# 東京電力福島第一原子力発電所 1号機ペDESTALの状況を踏まえた対応について

原子力規制庁  
東京電力福島第一原子力発電所事故対策室

令和5年10月30日

# ○RPV・PCVへの構造上の影響（指示事項③）に係る東京電力の評価と原子力規制庁の見解

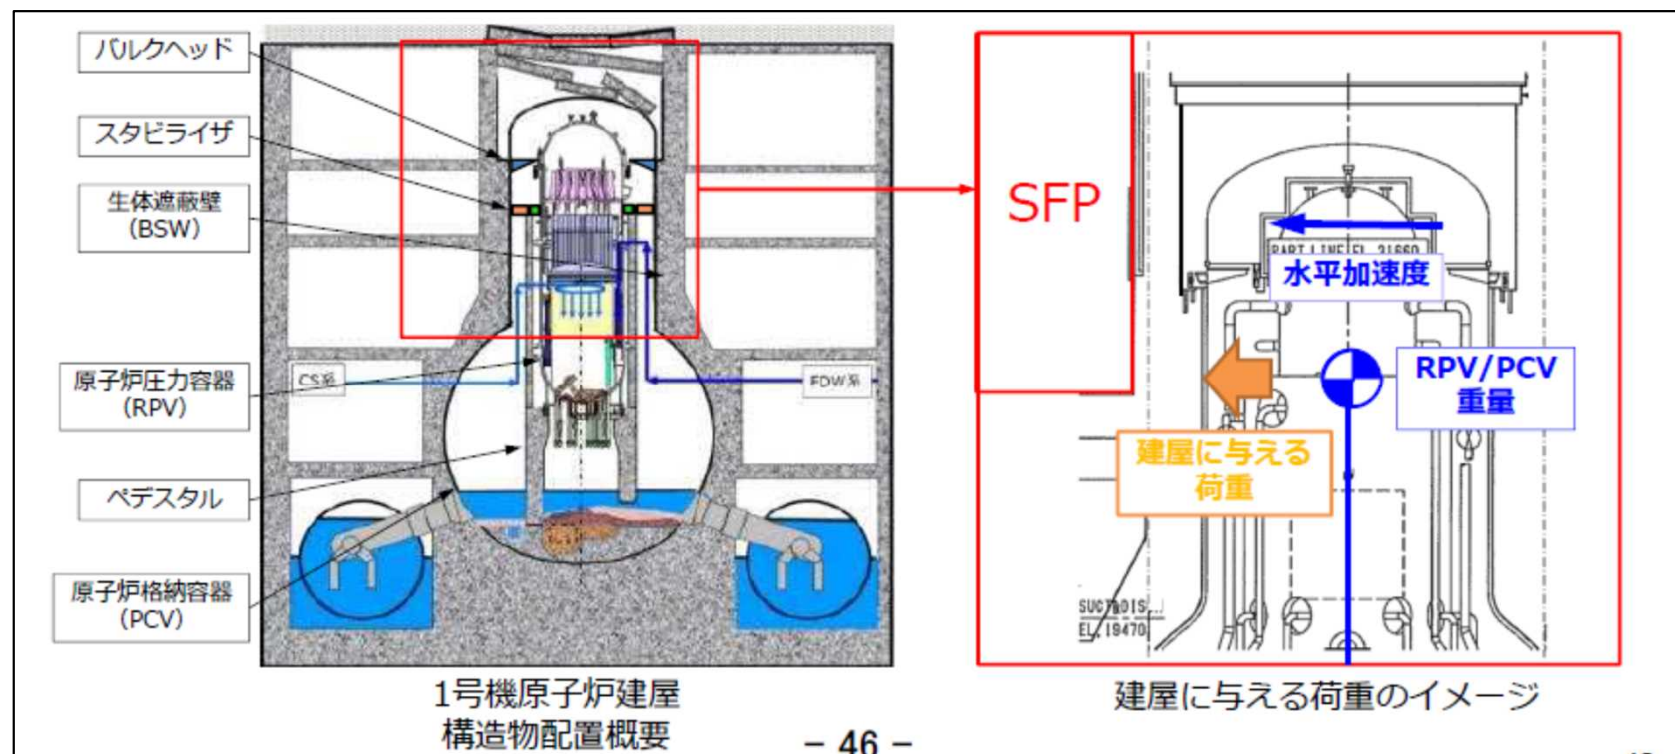
○地震荷重・熱履歴・物性値等に不確かさがあり、事故後の実態を反映した評価を実施することには現時点で限界があることを認識した。

東京電力評価	原子力規制庁の見解（評価の限界）
地震荷重	<ul style="list-style-type: none"> <li>・ペDESTALの損傷が判明する前に行われたIRIDの建屋・機器連成地震応答解析の結果等を適用</li> <li>・インナースカートに負荷される地震荷重を考慮する上では、ペDESTALが損傷するとペDESTAL基礎部に負荷される荷重は減少するため、上記の適用は（不確かさはあるが）保守的</li> <li>・PCVスタビライザに負荷される地震荷重を考慮する上では、水平方向の荷重はピン支持の状態での最大になるため、上記の適用は（不確かさはあるが）保守的</li> </ul> <p>※下記個別評価に共通</p>	<ul style="list-style-type: none"> <li>・ペDESTAL損傷等により剛性低下した場合、ペDESTAL、RPV等の固有周期が変動し、これにより地震応答荷重が変動する可能性があり、IRIDの建屋・機器連成地震応答解析の結果等を用いることが保守的と判断できない。</li> <li>・一方、ペDESTALの損傷等の全容は判明していないため、適切なモデルにより建屋・機器連成地震応答解析を行うことは現時点で困難。</li> </ul>
熱履歴・物性値（その他入力値）	<ul style="list-style-type: none"> <li>・構造部材の事故時到達温度等の熱履歴、縦弾性係数等の物性値は多くが推定値であり、一部に不確かな値あり</li> <li>・腐食量等のその他の入力値についても、一部に不確かな値あり</li> </ul> <p>※下記個別評価に共通</p>	<ul style="list-style-type: none"> <li>・事故時の熱履歴等については想定に頼らざるを得ず、妥当性について判断することは困難。</li> <li>・入力値には不確かな値が多く含まれており、それに基づいた耐震評価の妥当性を判断することは困難。</li> </ul>
インナースカート	<ul style="list-style-type: none"> <li>・地震により発生する荷重をインナースカートは支持可能</li> <li>・以下の項目に不確かさあり <ul style="list-style-type: none"> <li>✓ ペDESTAL上部構造物の重量</li> <li>✓ 事故時の熱履歴</li> <li>✓ 事故時の熱履歴を反映した許容応力</li> <li>✓ 地震荷重 <ul style="list-style-type: none"> <li>ペDESTAL基礎部曲げモーメント／せん断力</li> <li>ペDESTAL上部構造物鉛直方向地震応答加速度</li> </ul> </li> </ul> </li> </ul>	<ul style="list-style-type: none"> <li>・上記で示したように、地震荷重・熱履歴等に不確かさを多く含んでおり、耐震評価として妥当性について判断することは困難。</li> <li>・特に評価に用いる地震荷重については、上記「地震荷重」で示したように保守性を判断できない。</li> </ul>

RPVスタビライザ BSW	<ul style="list-style-type: none"> <li>・RPVスタビライザについて、構造によりRPVとBSWの熱伸び差が吸収されるため、事故による熱履歴を経た後も健全な状態が保たれる</li> <li>・既存のIRIDの耐震評価において、地震による発生応力が許容応力に対して十分余裕があることが確認されているため、改めての耐震評価は不要（BSWについては、許容応力に最小引張強さを適用）</li> </ul>	<ul style="list-style-type: none"> <li>・既存の耐震評価に用いられている地震荷重について、上記「地震荷重」で示したように保守性を判断できない。</li> </ul>
PCVスタビライザ	<p>&lt;事故による熱履歴の影響&gt;</p> <ul style="list-style-type: none"> <li>・BSWとPCVの鉛直方向の熱伸び差の影響で変形するが、温度低下により元の形状に戻り、大きくは変形しない。</li> <li>・高温時の熱伸びが温度低下に伴い圧縮されるため、残留応力が残る。</li> <li>・以下の項目に不確かさあり <ul style="list-style-type: none"> <li>✓ 事故時の熱履歴を経た部材寸法・腐食量</li> <li>✓ PCVスタビライザの縦弾性係数</li> <li>✓ BSWの線膨張係数</li> <li>✓ 事故時到達温度（BSW/PCV）</li> </ul> </li> </ul>	<ul style="list-style-type: none"> <li>・不確かさを含む定性的な評価であり、妥当性について判断することは困難。</li> <li>・事故時の熱履歴等については想定に頼らざるを得ず、現時点で現場の状況を確認することも難しいため、事故時のPCVスタビライザの挙動及び現在の形状について、正確に把握することは困難。</li> </ul>
	<p>&lt;水平方向の支持&gt;</p> <ul style="list-style-type: none"> <li>・地震により発生する水平方向の荷重をPCVスタビライザにより支持可能</li> <li>・事故時の熱履歴に起因する変形及び残留応力について把握することは難しく、PCVスタビライザが健全である場合の評価を実施</li> <li>・以下の項目に不確かさあり <ul style="list-style-type: none"> <li>✓ ペDESTAL上部構造物の重量</li> <li>✓ 事故時の熱履歴</li> <li>✓ 事故時の熱履歴を経た部材寸法・腐食量</li> <li>✓ 事故時の熱履歴による残留応力</li> <li>✓ 地震荷重 <ul style="list-style-type: none"> <li>ペDESTAL上部構造物水平方向地震応答加速度</li> </ul> </li> </ul> </li> </ul>	<ul style="list-style-type: none"> <li>・スタビライザが健全であるとした場合の評価であり、現在のスタビライザの状態を反映した評価ではない。</li> <li>・現状のスタビライザの支持力を、事故時熱履歴による変形の可能性等も考慮した上で、定量的に評価することは困難。</li> <li>・また、上記で示したように、地震荷重・熱履歴等に不確かさを多く含んでおり、耐震評価として妥当性を判断することは困難（特に評価に用いる地震荷重については、上記「地震荷重」で示したように保守性を判断できない）。</li> </ul>

図1. 評価モデルのイメージ

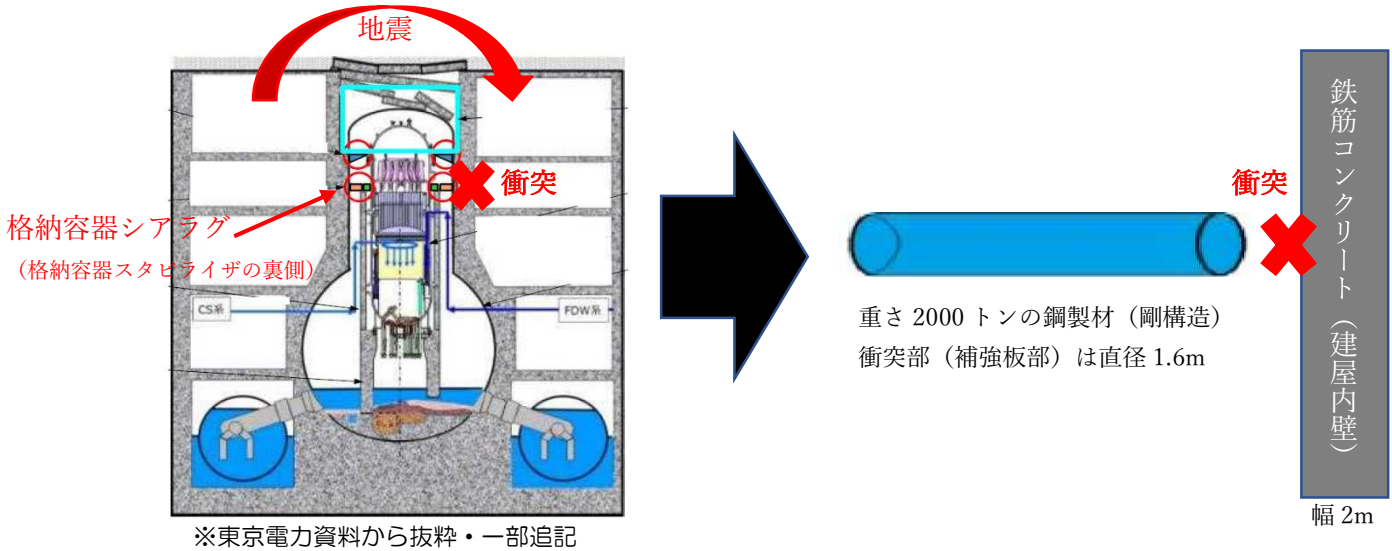
評価内容：原子炉建屋に、転倒等したRPV、BSW、PCV(合計約2000トン)が、地震時の加速度を考慮した速度で衝突した場合に、原子炉建屋内壁(厚さ約2m)を貫通するかどうか、裏面剥離するかどうかを評価した。

評価結果：衝突時の貫通限界厚さは約0.54mで、裏面剥離限界厚さは約1.2mとなった。よって、衝突部の原子炉建屋内壁(厚さ約2m)は貫通や裏面剥離することなく、建屋の機能に有意な影響はない。

具体的には、衝突物はペDESTALの損傷部より上部のRPV、BSW、PCVの質量を持った鋼製材（剛構造）と、衝突面積は格納容器上部で原子炉建屋と接続している格納容器シアラグの補強板1枚の面積と、それぞれモデル化し、それが地震により原子炉建屋内壁の鉄筋コンクリートに衝突するとして評価を実施した。
